## Keuringsverslag van een elektrische laagspanning- en zeer lage spanningsinstallatie

NIET CONFORM

Straatnaam Acacialaan  
Huisnummer 3  
Busnummer  
Postcode 2820  
Gemeente BONHEIDEN  
Land België

Controlebezoek van een oude huishoudelijke elektrische installatie van een wooneenheid bij verkoop op vraag van de verkoper volgens (KB 08/09/2019) - AREI Boek 1- 8.4.2. en 8.2.1. en 4.2.4.3.

Afbeelding schakel- en verdeelbord:

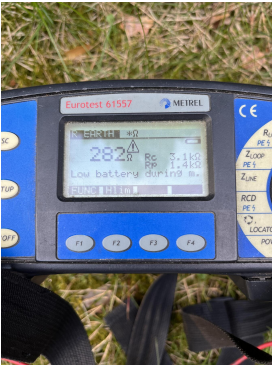
- I1.02 Eéndraadschema van de installatie komt niet overeen met de werkelijkheid. (Boek 1 Afdeling 2.12 - 2.13 en 3.1.2 en 9.1.2)
- I1.04 Situatieschema van de installatie komt niet overeen met de werkelijkheid. (Boek 1 Afdeling 2.12 - 2.13 en 3.1.2 en 9.1.2)

- I2.05 De spreidingsweerstand is groter dan 100 ohm. (Boek 1 Onderafdeling 4.2.3.2.)
- I5.01 De aanduiding van de stroomkringen en/of apparatuur, aansluitklemmen, enz dient aangebracht of vervolledigd te worden. (Boek 1 Onderafdeling 3.1.3.1. en 3.1.3.3.A. en 5.1.6.1)

- I5.10 De genaakbare, naakte onder spanning staande delen zijn onvoldoende afgeschermd. (Boek 1 Afdeling 5.1.4. en 4.2.2.3.)
- I5.11 Niet gebruikte invoeringen van het verdeelbord zijn niet correct of onvoldoende afgedicht. (Boek 1 Afdeling 5.1.4. en 4.2.2.3.)

- I5.13 Metalen behuizing van het verdeelbord (Klasse 1) is niet geaard. (Boek 1 Onderafdeling 4.2.3.2. en 5.4.4.2.)
- I5.14 De nominale spanning dient duidelijk vermeld te worden op een oordeelkundig gekozen plaats. (Boek 1 Onderafdeling 3.1.3.3.)

- I6.04 Een differentieelstroombeschermingsinrichting met een gevoeligheid van 30mA is te plaatsen voor installaties van badkamer, wasmachine, vaatwas, droogkast en/of gelijkaardige toestellen. Deze dient ondergeschikt te zijn aan de hoofddifferentieelstroombeschermingsinrichting (Boek 1 Onderafdeling 7.1.4.3. en 4.2.4.3.)

- I6.06 De differentieelstroombeschermingsinrichtingen die worden geplaatst in huishoudelijke installaties zijn ten minste van het type A. Een differentieelstroombeschermingsinrichtingen van het type AC is niet toegelaten. (Boek 1 Onderafdeling 5.3.5.3.)

- I6.09 Er is geen bescherming door een differentieelstroombeschermingsinrichting met een gevoeligheid van max. 30mA voorzien voor contactdozen zonder aardpen. (boek 1 afdeling 8.2.1 punt 6)

- Niet alle vochtige kringen achter 30mA

I8.04 Gemengde stroombanen (verlichting en contactdozen) moeten uitgevoerd worden met leidingen met een minimale doorsnede van 2,5mm<sup>2</sup>. (Boek 1 Onderafdeling 5.2.1.2.)

I8.13 Het gebruik van kabels van het type VTLmb, LMVVR, COAX, VVT is verboden. (Boek 1 Onderafdeling 5.2.1.2.)

I8.14 Elektrische leidingen zijn niet ingevoerd, zodat een continue bescherming verzekerd is. (Boek 1 Onderafdeling 5.2.6.1.) Invoeren bord

I8.21 Kabeldoorvoeren uit te voeren met wartels of gelijkwaardig bescherming. (Boek 1 Onderafdeling 5.2.6.1.)

I9.02 Loshangende schakelaars, contactdozen en/of aftakdozen dienen degelijk bevestigd te worden. (Boek 1 Afdeling 1.4.1. & 1.4.2)

I9.07 Niet alle contactdozen op LS zijn kinderveilig conform NBN C 61-112-1:2017. (Boek 1 Onderafdeling 1.4.2.3. en 5.3.5.2.) Oude stopcontacten
